ABS. DESDE 3+600 HASTA 4+500

CONTRATO:
CONSULTORÍA DE AUDITORIA DE SEGURIDAD VIAL PARA EL PROYECTO VÍAS RURALES RESILIENTES P504400 BM No. EC-PREFGUAYAS-483432-CS-QCBS

PROYECTO:
ESTUDIOS Y DISEÑOS DEFINITIVOS PARA LA REHABILITACIÓN DE LA VÍA EL DESEO – LA INMACULADA - CRUCE BUENO, UBICADA EN EL CANTÓN YAGUACHI DE LA PROVINCIA DEL GUAYAS

CONTIENE:
IMPLEMENTACIÓN DE LAS RECOMENDACIONES DE AUDITORIA DE SEGURIDAD VIAL - ETAPA DE DISEÑO

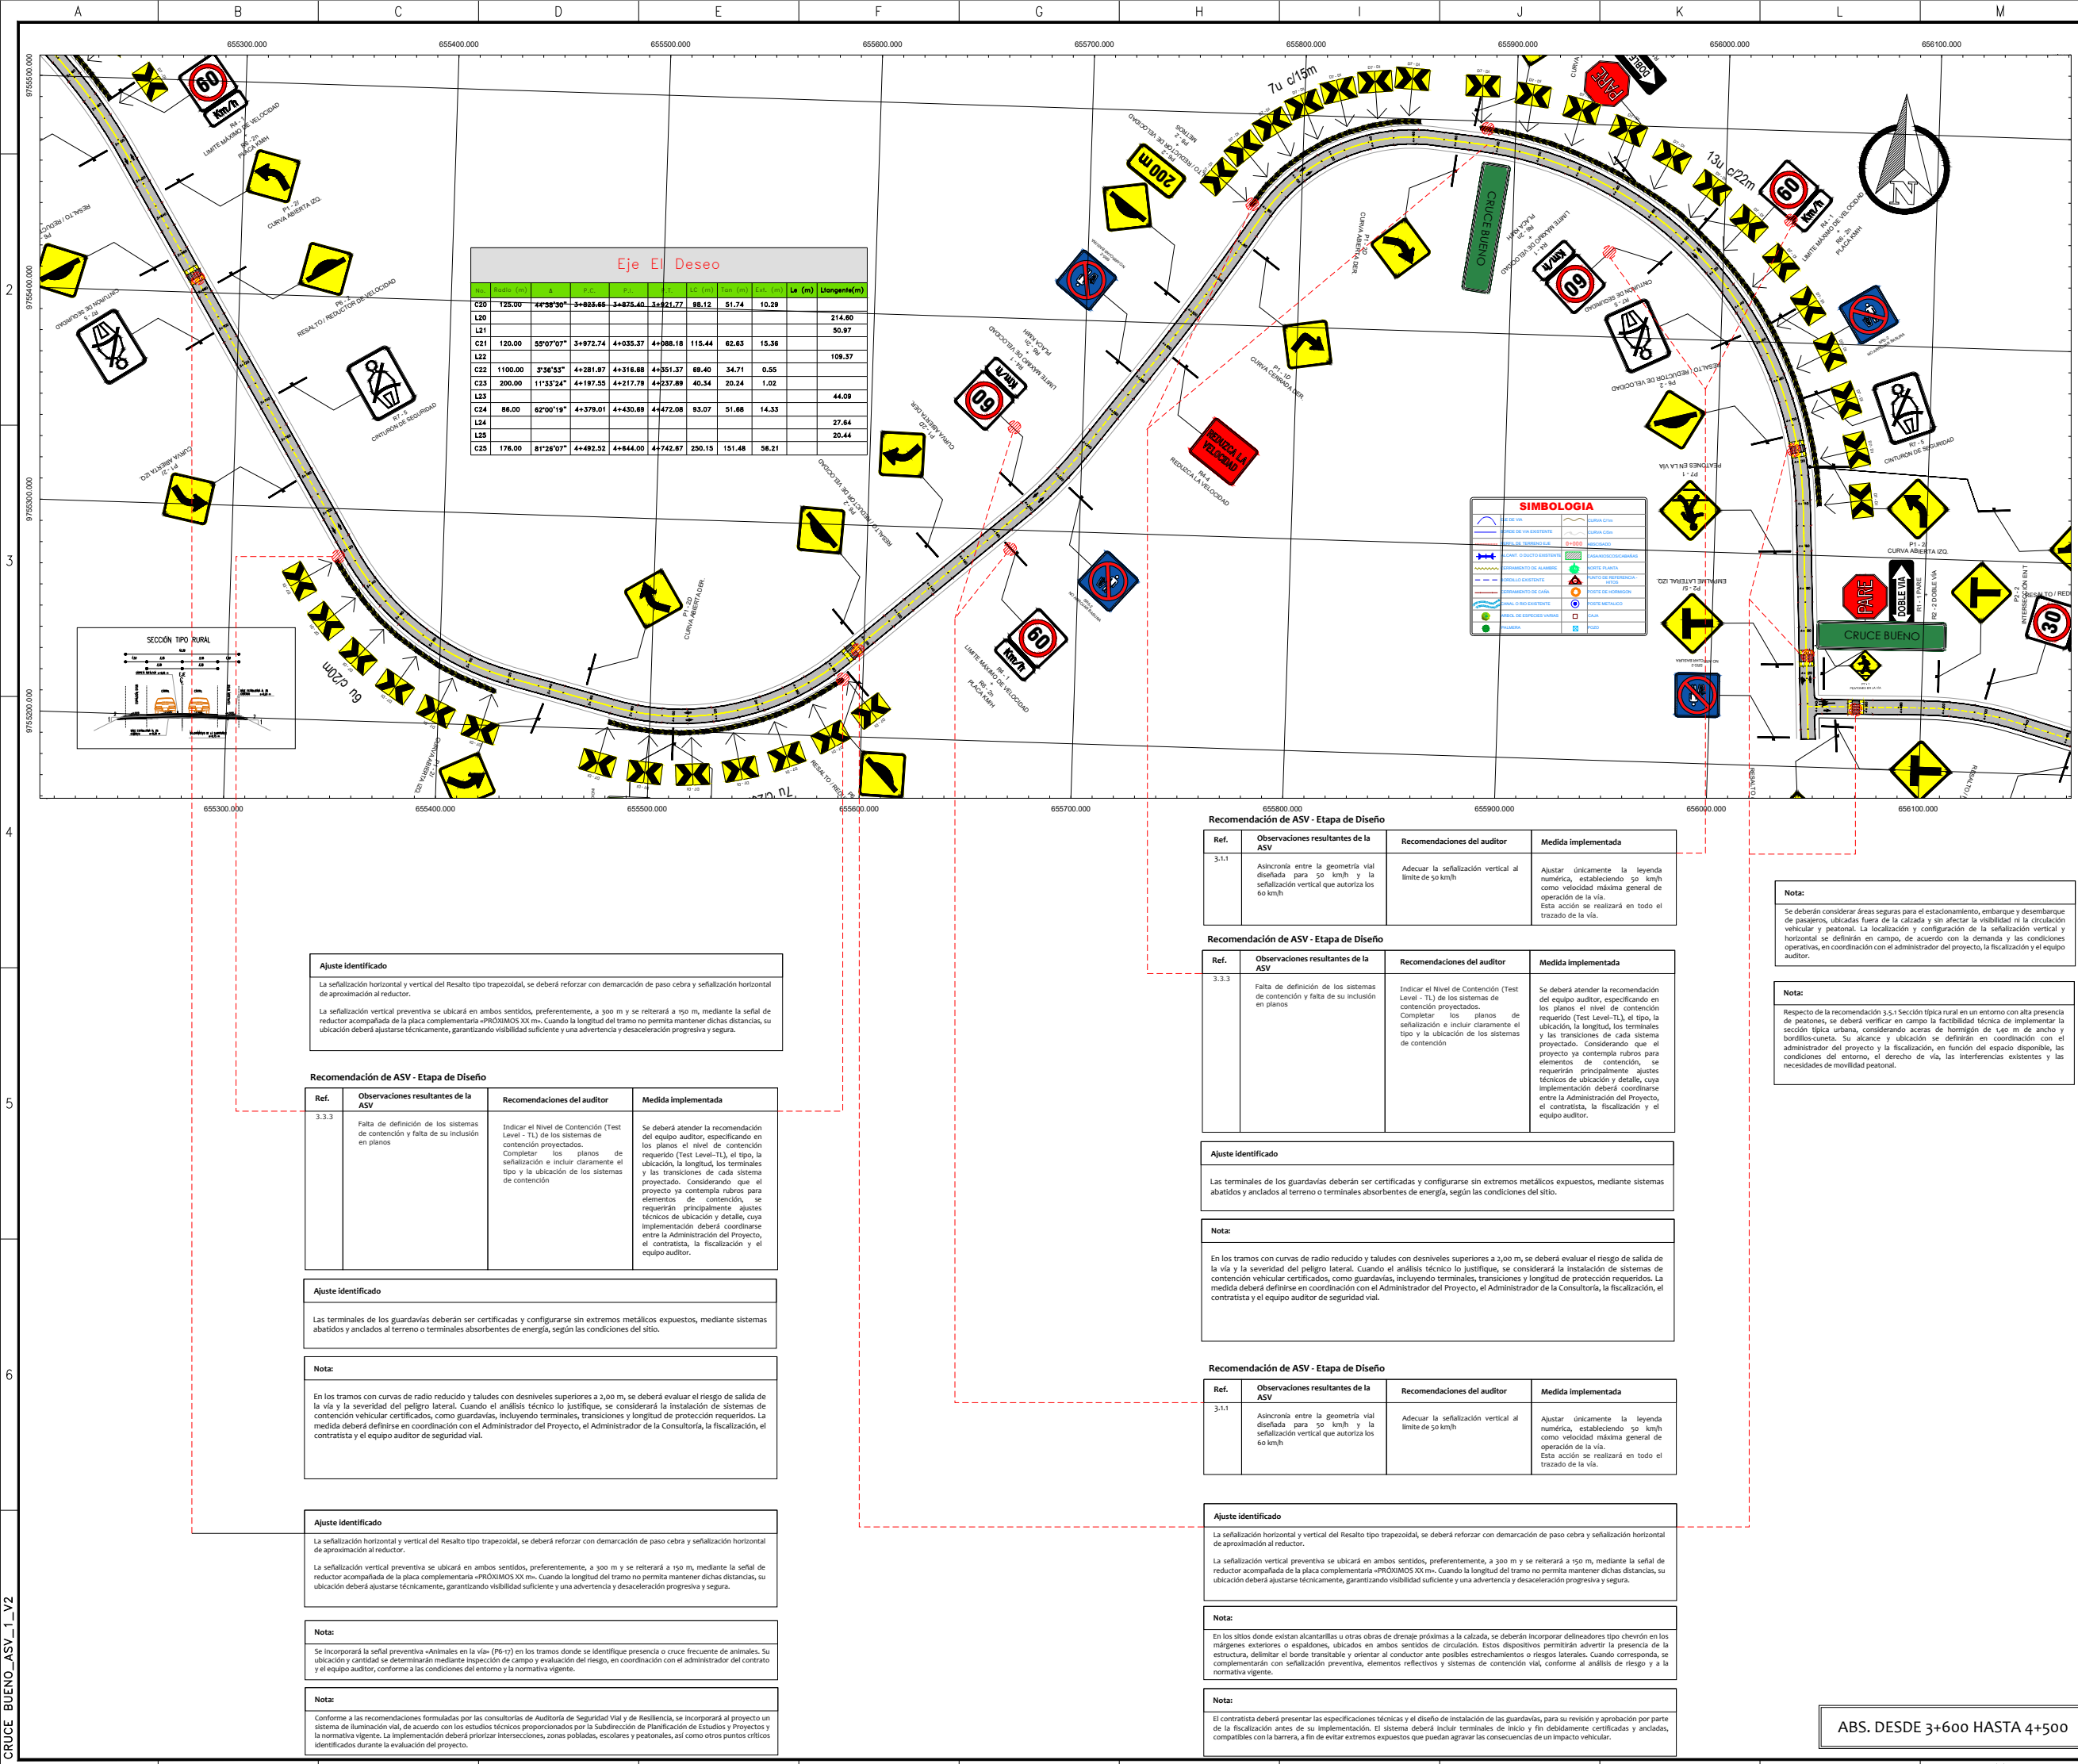
Ref.	Observaciones resultantes de la ASV	Recomendaciones del auditor	Medida implementada
3.3.3	Falta de definición de los sistemas de contención y falta de su inclusión en planos	Indicar el Nivel de Contención (Test Level - TL) de los sistemas de contención proyectados. Completar los planos de señalización e incluir claramente el tipo y la ubicación de los sistemas de contención	Se deberá atender la recomendación del equipo auditor, especificando en los planos el nivel de contención requerido (Test Level-TL), el tipo, la ubicación, la longitud, los terminales y las transiciones de cada sistema proyectado. Considerando que el proyecto ya contempla rubros para elementos de contención, se requerirán principalmente ajustes técnicos de ubicación y detalle, cuya implementación deberá coordinarse entre la Administración del Proyecto, el contratista, la fiscalización y el equipo auditor.

Ref.	Observaciones resultantes de la ASV	Recomendaciones del auditor	Medida implementada
3.1.1	Asincronía entre la geometría vial diseñada para 50 km/h y la señalización vertical que autoriza los 60 km/h	Adecuar la señalización vertical al límite de 50 km/h	Ajustar únicamente la leyenda numérica, estableciendo 50 km/h como velocidad máxima general de operación de la vía. Esta acción se realizará en todo el trazado de la vía.

Ref.	Observaciones resultantes de la ASV	Recomendaciones del auditor	Medida implementada
3.1.1	Asincronía entre la geometría vial diseñada para 50 km/h y la señalización vertical que autoriza los 60 km/h	Adecuar la señalización vertical al límite de 50 km/h	Ajustar únicamente la leyenda numérica, estableciendo 50 km/h como velocidad máxima general de operación de la vía. Esta acción se realizará en todo el trazado de la vía.

La señalización horizontal y vertical del Resalto tipo trapezoidal, se deberá reforzar con demarcación de paso cebra y señalización horizontal de aproximación al reductor.

La señalización vertical preventiva se ubicará en ambos sentidos, preferentemente, a 300 m y se reiterará a 150 m, mediante la señal de reductor acompañada de la placa complementaria «PRÓXIMOS XX m». Cuando la longitud del tramo no permita mantener dichas distancias, su ubicación deberá ajustarse técnicamente, garantizando visibilidad suficiente y una advertencia y desaceleración progresiva y segura.

Las terminales de los guardavías deberán ser certificadas y configurarse sin extremos metálicos expuestos, mediante sistemas abatidos y anclados al terreno o terminales absorbentes de energía, según las condiciones del sitio.

En los tramos con curvas de radio reducido y taludes con desniveles superiores a 2,00 m, se deberá evaluar el riesgo de salida de la vía y la severidad del peligro lateral. Cuando el análisis técnico lo justifique, se considerará la instalación de sistemas de contención vehicular certificados, como guardavías, incluyendo terminales, transiciones y longitud de protección requeridos. La medida deberá definirse en coordinación con el Administrador del Proyecto, el Administrador de la Consultoría, la fiscalización, el contratista y el equipo auditor de seguridad vial.

Se incorporará la señal preventiva «Animales en la vía» (P6-17) en los tramos donde se identifique presencia o cruce frecuente de animales. Su ubicación y cantidad se determinarán mediante inspección de campo y evaluación del riesgo, en coordinación con el administrador del contrato y el equipo auditor, conforme a las condiciones del entorno y la normativa vigente.

Conforme a las recomendaciones formuladas por las consultorías de Auditoría de Seguridad Vial y de Resiliencia, se incorporará al proyecto un sistema de iluminación vial, de acuerdo con los estudios técnicos proporcionados por la Subdirección de Planificación de Estudios y Proyectos y la normativa vigente. La implementación deberá priorizar intersecciones, zonas pobladas, escolares y peatonales, así como otros puntos críticos identificados durante la evaluación del proyecto.

En los sitios donde existan alcantarillas u otras obras de drenaje próximas a la calzada, se deberán incorporar delineadores tipo chevrón en los márgenes exteriores o espaldones, ubicados en ambos sentidos de circulación. Estos dispositivos permitirán advertir la presencia de la estructura, delimitar el borde transitable y orientar al conductor ante posibles estrechamientos o riesgos laterales. Cuando corresponda, se complementarán con señalización preventiva, elementos reflectivos y sistemas de contención vial, conforme al análisis de riesgo y a la normativa vigente.

El contratista deberá presentar las especificaciones técnicas y el diseño de instalación de las guardavías, para su revisión y aprobación por parte de la fiscalización antes de su implementación. El sistema deberá incluir terminales de inicio y fin debidamente certificados y anclados, compatibles con la barrera, a fin de evitar extremos expuestos que puedan agravar las consecuencias de un impacto vehicular.

Se deberán considerar áreas seguras para el estacionamiento, embarque y desembarque de pasajeros, ubicadas fuera de la calzada y sin afectar la visibilidad ni la circulación vehicular y peatonal. La localización y configuración de la señalización vertical y horizontal se definirán en campo, de acuerdo con la demanda y las condiciones operativas, en coordinación con el administrador del proyecto, la fiscalización y el equipo auditor.

Respecto de la recomendación 3.5.1 Sección típica rural en un entorno con alta presencia de peatones, se deberá verificar en campo la factibilidad técnica de implementar la sección típica urbana, considerando aceras de hormigón de 1,40 m de ancho y bordillos-cuneta. Su alcance y ubicación se definirán en coordinación con el administrador del proyecto y la fiscalización, en función del espacio disponible, las condiciones del entorno, el derecho de vía, las interferencias existentes y las necesidades de movilidad peatonal.
